OGGETTO: Progetto Definitivo per la costruzione e l'esercizio di un impianto agrivoltaico e relative opere di connessione, di potenza installata pari a 23464 kWp, sito in Ramacca (CT), località Poggio Resina.

Procedimento: Procedura di Valutazione d'Impatto Ambientale (V.I.A.), ai sensi dell'art. 23 del D.Lgs 152/2006 e ss.mm.ii.,

Parere Istruttorio Conclusivo (PIC) n. 195/2025 del 30.04.2025

Figura 7 - Estratto tavola “RS06REL0024I5 - Individuazione elementi di salvaguardia”

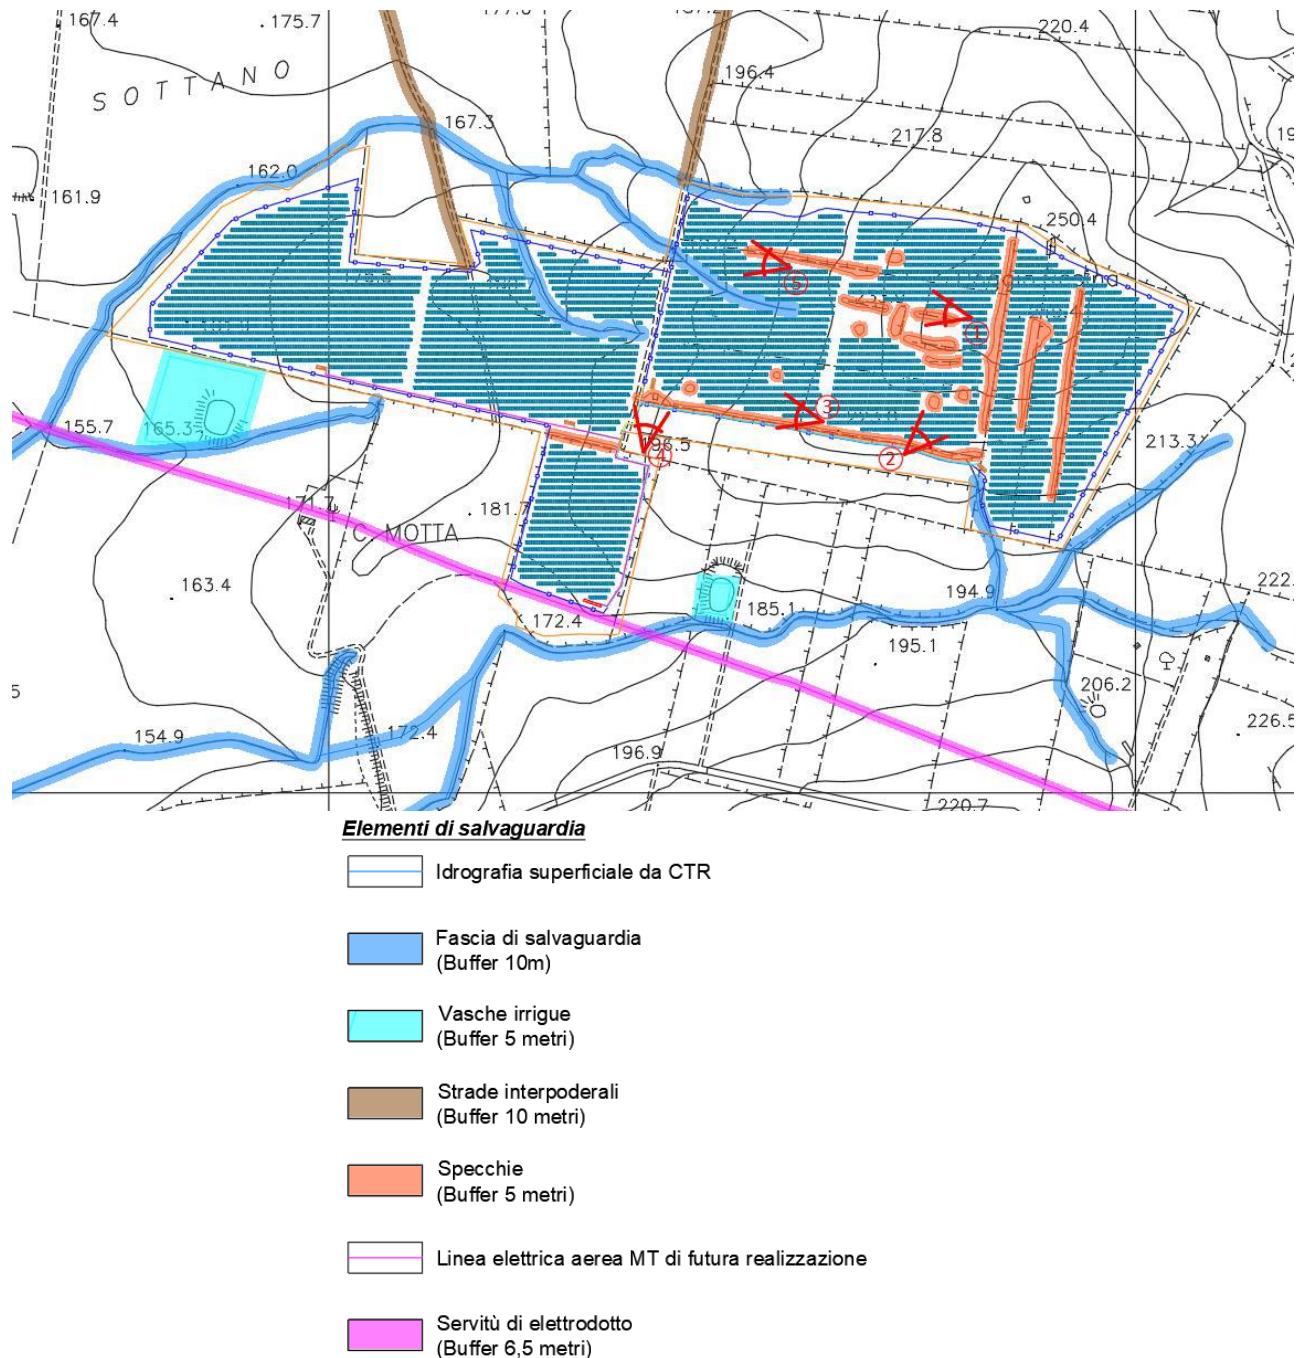
Al fine di rappresentare in forma esplicita il rispetto delle indicazioni fornite nell'ambito di questa osservazione, è stato prodotto apposito elaborato RS06EPD0072I5 – Individuazione elementi di salvaguardia. Nella tavola grafica sono rappresentati tutti gli elementi suddetti con relativo buffer di tutela. Si segnala che il buffer osservato per le “specchie” deriva da studi su prescrizioni a progetti analoghi sviluppati con successo in territorio Siciliano da altri competitor. Per quanto concerne la linea elettrica aerea a sud è stato applicato il buffer segnalato da Enel nell'ambito dell'iter autorizzativo (PAUR) che ha autorizzato la realizzazione dell'opera.

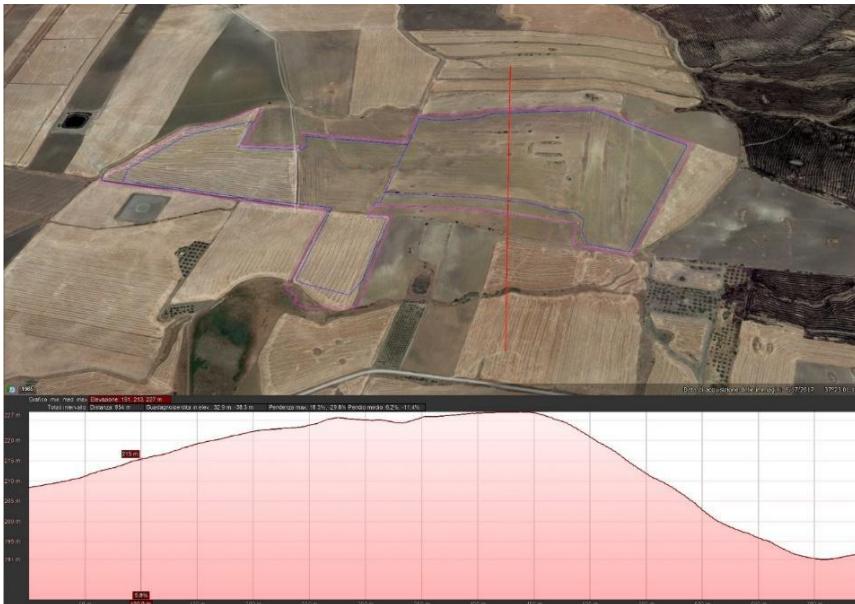
Richiesta di approfondimento n.11

- Il Proponente, compatibilmente con le condizioni geomorfologiche e geologiche dell’area che, se preclusive andranno debitamente comprovate, integrerà il progetto con la realizzazione di idonei laghetti artificiali per interventi antincendio immediati in situ e comunque per contribuire al contrasto all’emergenza incendi e della desertificazione dei territori della Sicilia con grave pregiudizio per l’ambiente ed il paesaggio naturale, ed alla siccità (Deliberazione della Giunta Regionale n. 100 dell’11 marzo 2024, recante: “Articolo 3 della legge regionale 7 luglio 2020, n. 13. Dichiarazione dello stato di crisi e di emergenza regionale, per la grave crisi idrica nel settore potabile”) e secondo le disposizioni tecniche di cui al D.D.G. n. 102 del 23/06/2021 emanato dal Dipartimento Regionale dell’Autorità di Bacino del Distretto Idrografico della Sicilia, relativamente agli indirizzi applicativi di invarianza idraulica e idrologica. Al fine di non aggravare l’iter autorizzativo, l’invaso può essere realizzato in rispetto di quanto previsto dall’art. 167 co.3 del D. Lgs. 1252/06 e ss.mm.ii., e lo stesso potrà essere eventualmente utilizzato quale vasca di laminazione in ottemperanza a quanto previsto dal D.D.G. n. 102 del 23/06/2021 del Dirigente Generale del Dipartimento Regionale dell’Autorità di Bacino del Distretto Idrografico della Sicilia.

Controdeduzione alla richiesta n.11:

In riferimento a quanto osservato la Proponente segnala alcuni elementi utili alla definizione del tema “laghetti” per il progetto agrivoltaico Ramacca Poggio Resina.

L'inserimento di tale elemento progettuale richiederebbe la modifica delle recinzioni perimetrali e l'eliminazione di alcune tavole fotovoltaiche.

Figura 14 – Stralcio tavola del rischio incendio estivo RS06EPD0017A0

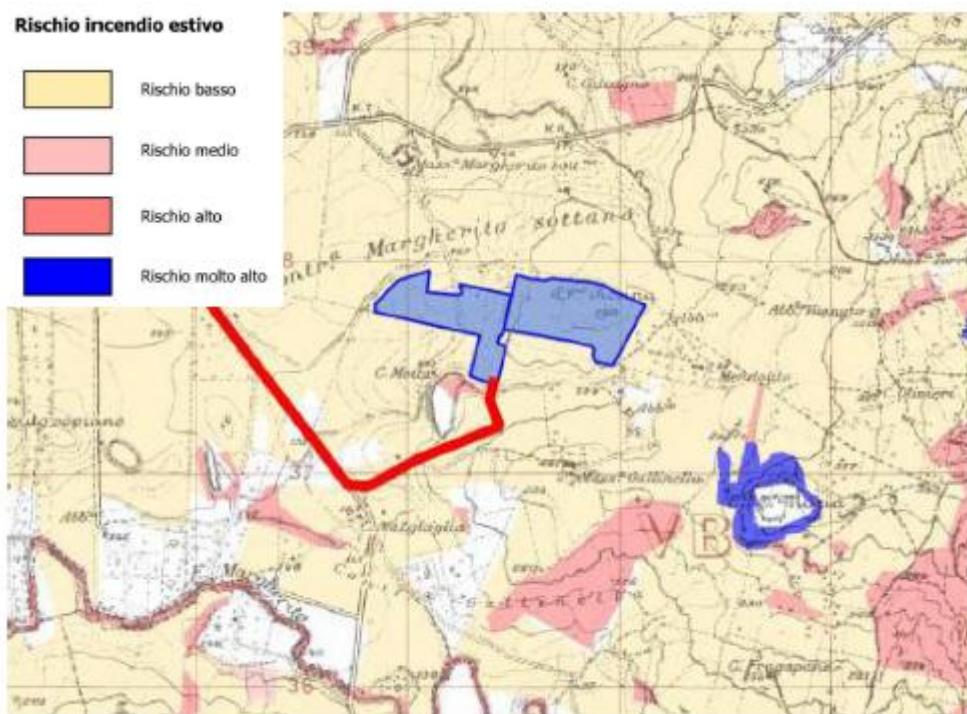
La Proponente intende ottemperare alla richiesta avanzata da codesta CTS nello spirito di massima collaborazione verso gli enti chiamati ad esprimersi sul progetto. Dalle riconoscizioni eseguite in sede di progettazione rispetto al rischio incendio è stato prodotto elaborato *FV.RMC01.PD.C.06.1/RS06EPD0017A0 - carta del rischio incendio estivo*. Dallo stesso si evince che la zona interessata dal generatore è collocata in ambito a basso rischio. In ogni caso, ove gli enti chiamati ad esprimersi non ravvisassero ragioni di criticità, la Proponente si dichiara disponibile (nel rispetto delle vigenti normative) a valutare l'installabilità di idonei apparati tecnologici secondo lo schema distributivo ritenuto più opportuno, sfruttando, eventualmente, alcuni pali già previsti dal layout per l'illuminazione e la videosorveglianza.

La proponente rappresenta che la dislocazione dei pali per la illuminazione e videosorveglianza, come indicati nell'elaborato RS06EPD0039A0 - PARTICOLARI COSTRUTTIVI RECINZIONI, CANCELLI, SISTEMA DI VIDEOSORVEGLIANZA E ILLUMINAZIONE, potrebbero essere utilizzati per l'implementazione di termocamere secondo l'orientamento e la distribuzione ritenute più consone allo scopo.

VALUTATO quanto dichiarato e prodotto dal Proponente, la criticità si ritiene superata con le condizioni ambientali del presente parere.
